**AVIS RELATIF À LA PROTECTION
CONTRE LES EVENTUELS EFFETS NOCIFS ET NUISANCES
PROVOQUÉS PAR LES RAYONNEMENTS NON IONISANTS
GÉNÉRÉS PAR DES ANTENNES ÉMETTRICES STATIONNAIRES**

Commune : FARCIENNES - Exploitant : PROXIMUS

Référence exploitant : 71FCH_01

Rapport n° 231 / 2025

Figure 1 : Vue en plan des lieux de séjour et des points de contrôle

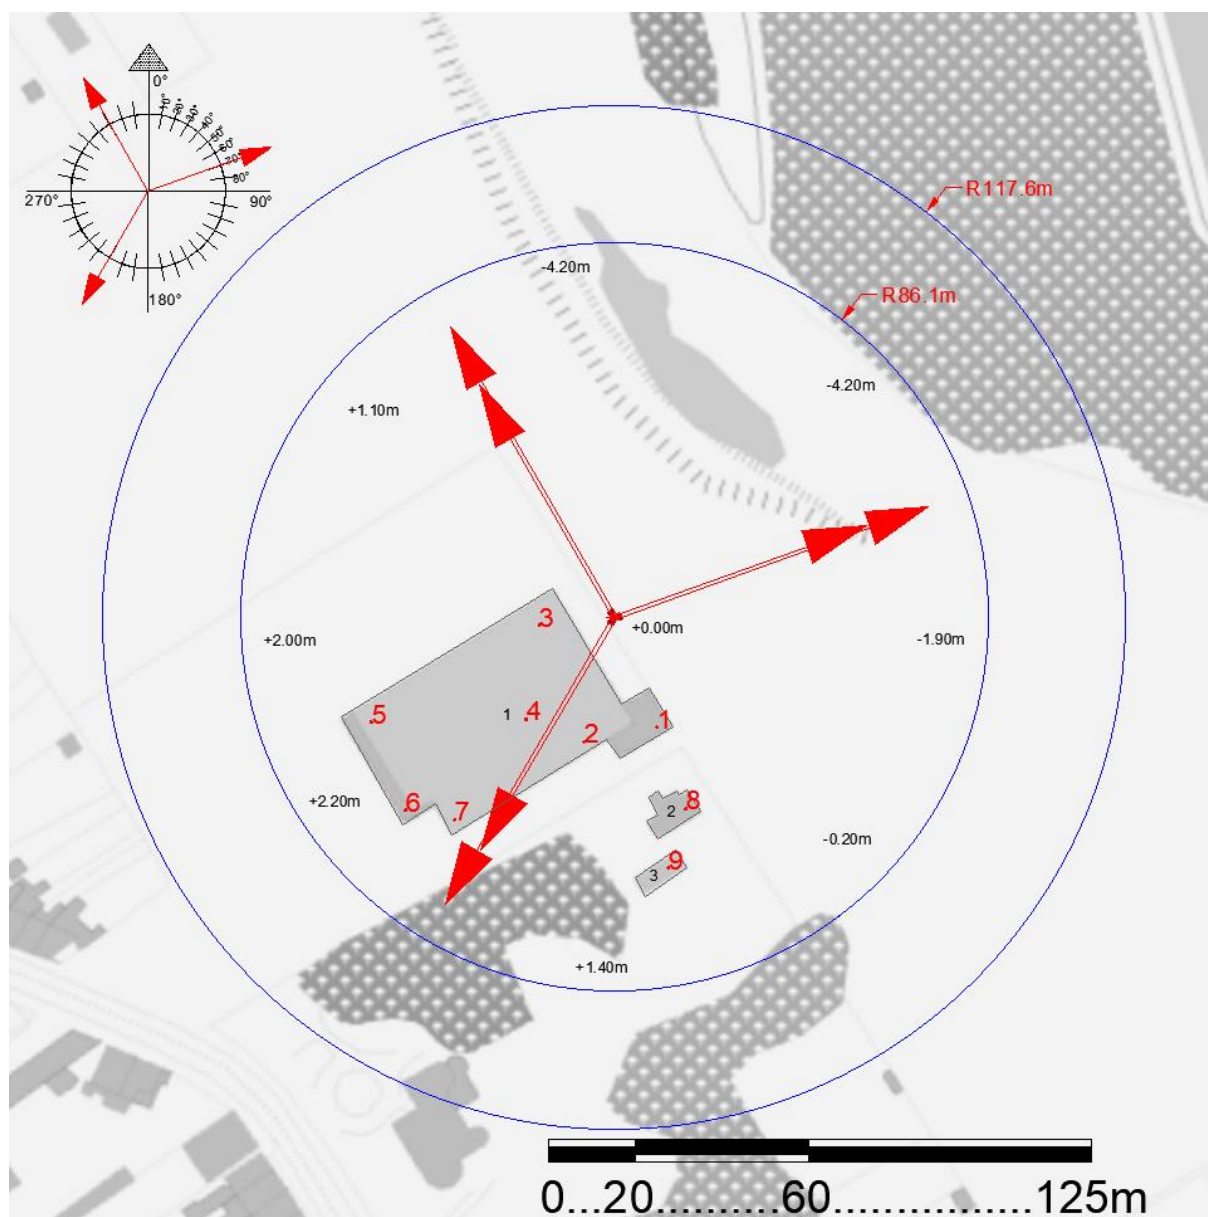
- le numéro du point de contrôle repris sur un des plans de la figure 1;
- le numéro du LS dans lequel se trouve le point de contrôle de la 1^{ère} colonne ;
- l'atténuation d'obstacle prise en compte pour le calcul de l'indice d'exposition dans le LS ;
- le résultat du calcul de l'indice d'exposition.

N° point de contrôle	LS	Atténuation (dB)	Indice d'exposition relatif à la limite par installation IE_i
6	1	3,0	0,107
7	1	3,0	0,074
4	1	3,0	0,048
5	1	3,0	0,046
2	1	3,0	0,042
9	3	3,0	0,028
8	2	3,0	0,018
3	1	3,0	0,015
1	1	3,0	0,013

En ce qui concerne les antennes de l'installation mentionnées dans le tableau 1, la distance maximale à laquelle la limite pourrait être atteinte, à l'extérieur, est égale à 104,3 m. S'il n'y a pas de LS à une distance inférieure, les antennes respectent forcément la limite d'immission.

Dans le cas des LS situés à l'intérieur des bâtiments, une atténuation d'obstacle est prise en compte et il en résulte que la distance maximale à laquelle la limite pourrait être atteinte se réduit à 73,8 m.

Les résultats de l'évaluation décrite au paragraphe 4 indiquent que les antennes émettrices stationnaires de l'installation faisant l'objet du présent avis ne produisent pas, dans un lieu de séjour, un rayonnement électromagnétique maximum supérieur aux limites fixées à l'article 4 du décret.

Figure 2 : Vue en plan des installations d'antennes dans un rayon de 300 mètres autour de l'installation faisant l'objet de la demande d'avis

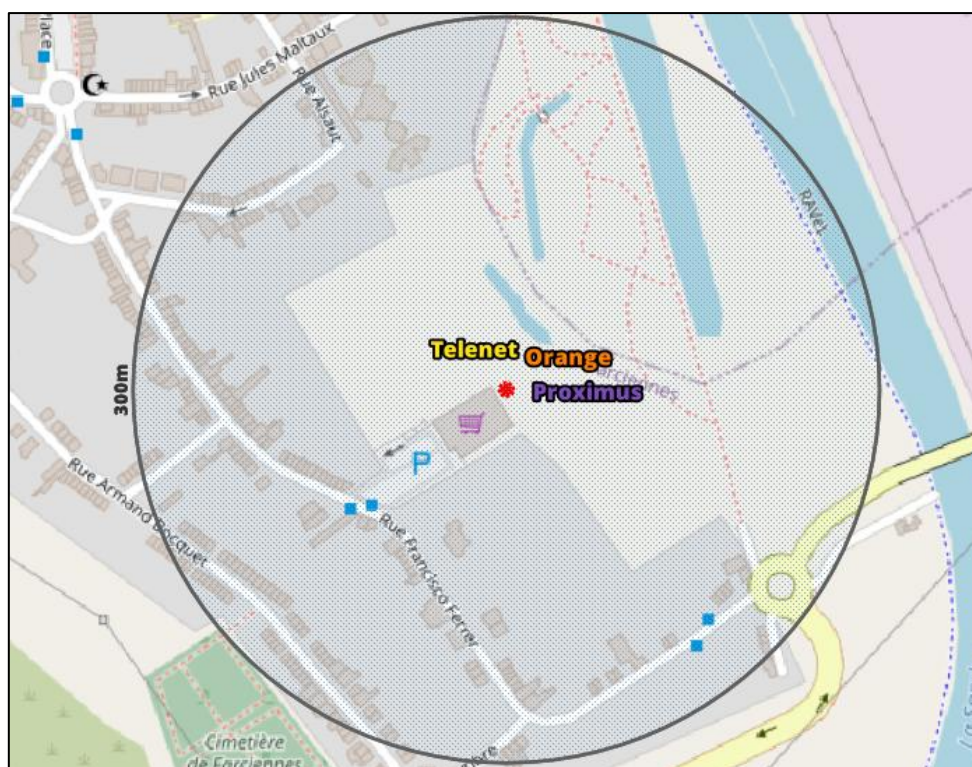
Le plan en projection verticale de la figure 2 indique la localisation des installations d'antennes émettrices stationnaires visées par le décret et situées dans un rayon de 300 mètres autour de l'installation référencée dans le paragraphe 2 et localisée au centre du cercle. Les données de localisation de ces antennes et les avis correspondant sont accessibles via le cadastre en ligne des antennes émettrices stationnaires⁸. Les installations prises en compte dans l'évaluation du respect de la limite cumulative sont les installations d'antennes émettrices déclarées en service par l'exploitant à la date du présent avis, à l'exception de l'installation référencée dans le paragraphe 2 et éventuellement d'autres installations ayant fait l'objet d'une demande d'avis à la même date et qui sont situées à l'intérieur de la zone de 300 mètres de rayon.

- a) il y a au plus 4 installations d'antennes émettrices stationnaires présentes dans la zone d'évaluation de 300 mètres de rayon représentée dans la figure 2, y inclus l'installation référencée dans le paragraphe 2 : la limite cumulative définie à l'article 4, §2 du décret est nécessairement respectée dans les lieux de séjour à l'intérieur de la zone d'évaluation de 300 mètres de rayon ;

- b) il y a exactement 5 installations d'antennes émettrices stationnaires présentes dans la zone d'évaluation de 300 mètres de rayon représentée dans la figure 2, y inclus l'installation référencée dans le paragraphe 2 et il existe, pour 3 ou 4 de ces installations, un avis attestant le respect de la limite abrogée de 3 V/m : la limite cumulative définie à l'article 4, §2 du décret est nécessairement respectée dans les lieux de séjour à l'intérieur de la zone d'évaluation de 300 mètres de rayon ;

- c) dans tous les autres cas, il a été vérifié que la limite cumulative définie à l'article 4, §2 du décret n'est pas dépassée dans les lieux de séjour sur base du nombre d'installations localisées dans la zone d'évaluation de 300 mètres de rayon représentée dans la figure 2, de leur localisation ainsi que des données inscrites dans la figure 1 et au paragraphe 4 du présent avis et dans les avis attestant le respect de la limite par installation ou de la limite abrogée de 3 V/m relatifs aux autres installations reprises dans la figure 2.

Compte tenu des considérations ci-dessus, il apparaît que l'intensité du rayonnement électromagnétique généré, dans les lieux de séjour situés dans un rayon de 300 mètres autour de l'installation référencée dans le paragraphe 2, par l'ensemble des antennes émettrices stationnaires de l'ensemble des exploitants du même site d'antennes émettrices stationnaires respecte la limite fixée à l'article 4, § 2 du décret.
